Posouzení variantních řešení pro Vyšehradský železniční most v Praze (JASPERS)

Datum:	29. září 2023
Spisová značka(-y) JASPERS:	2023 095 CZ SCH ADV
Název projektu:	Nezávislé posouzení návrhů a analýza variantních řešení pro železniční most pod Vyšehradem v Praze
Předmět:	Výsledek posouzení
Země	Česká republika
Vypracoval:	Kolektiv JASPERS

Úpravy dle JASPERS

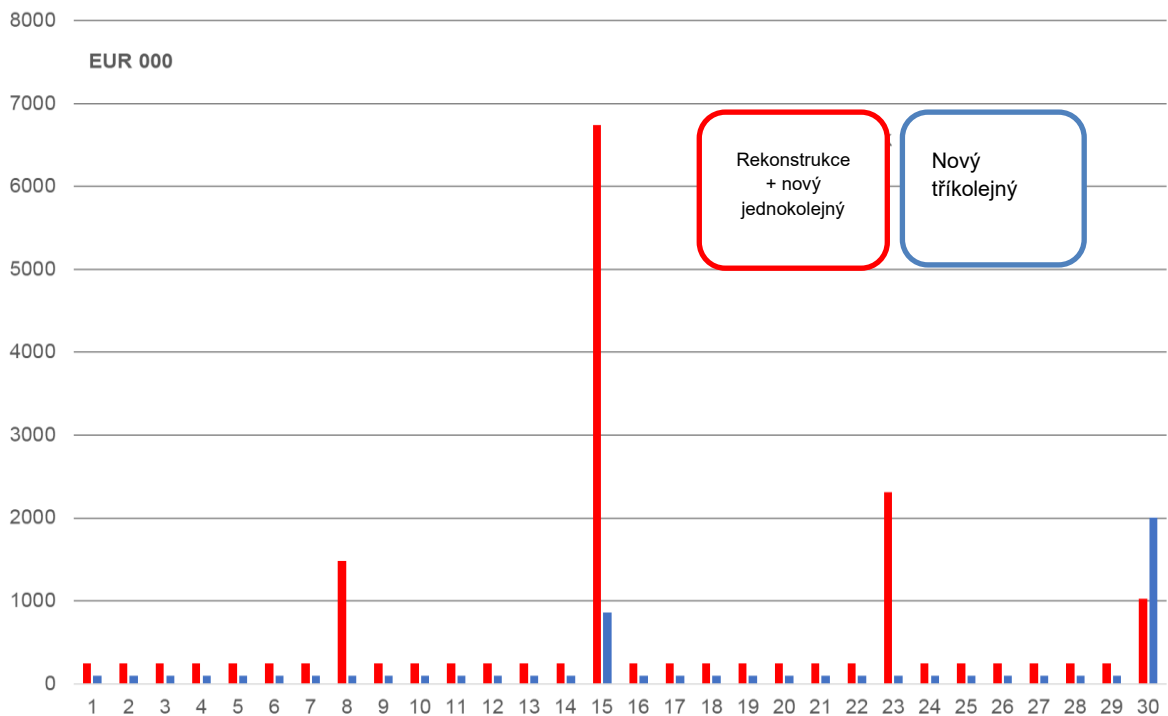
Infrastruktura	Životnost	Roční náklady na údržbu	¼ životnosti		½ životnosti		¾ životnosti	
Stávající, ale zrekonstruovaný most	30	0,5 %	3 %	8	15 %	15	5 %	23
Tříkolejný nový most a nový jednokolejný most	60	0,25 %	2 %	15	5 %	30	10 %	45

Výsledkem takto revidovaného předpokladu provozních nákladů je následující prognóza nákladů:

Revidované předpoklady nejlepšího odhadu JASPERS	Varianta Rekonstrukce	Varianta Nový tříkolejný most
CAPEX	71-81 mil. EUR (střední hodnota 76 mil. EUR)	44-50 mil. EUR (ohnisková hodnota 50 mil. EUR)
OPEX (diskontované) po 30 let	11,3 mil. EUR	3,2 mil. EUR
Časové ztráty	9-18 mil. EUR	6-12 mil. EUR

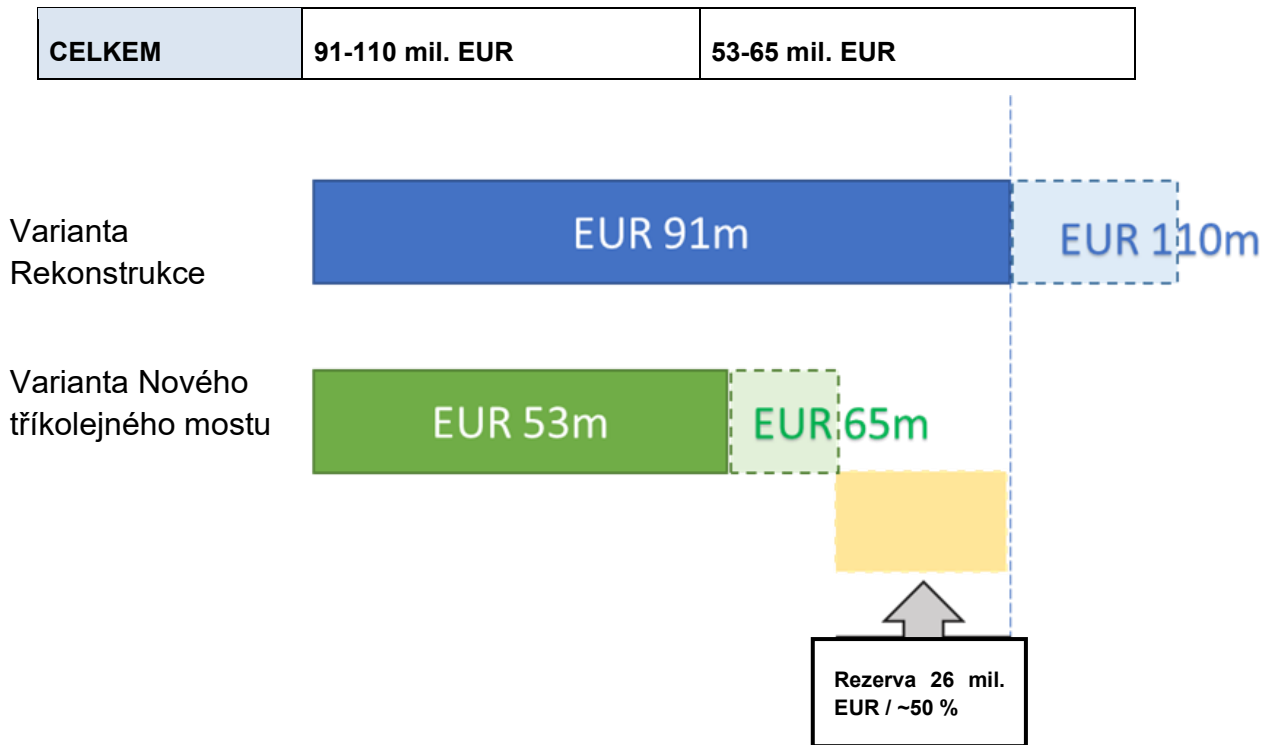
- Po přezkoumání a úpravách předpokladů SUDOP na základě našeho nejlepšího úsudku jsou finanční a ekonomické argumenty méně jednoznačné, ale zůstávají výrazně silnější pro variantu Nový tříkolejný most ve všech zvažovaných prvcích: CAPEX, OPEX a časové ztráty cestujících.
- Upozorňujeme však na rané stádium vývoje obou řešení, a tedy i na související poměrně vysokou míru absolutní a relativní nejistoty u takto komplexních zásahů, zejména u CAPEX a stavebních harmonogramů. Tato nejistota může působit oběma směry, a tak se rozdíl může zmenšovat, ale také zvětšovat.
- Upozorňujeme také na to, že ve variantě Nový tříkolejný most schází nákladově kalkulované řešení pro přemístění stávajícího mostu, což vnáší do celkového pohledu určitou nejistotu.
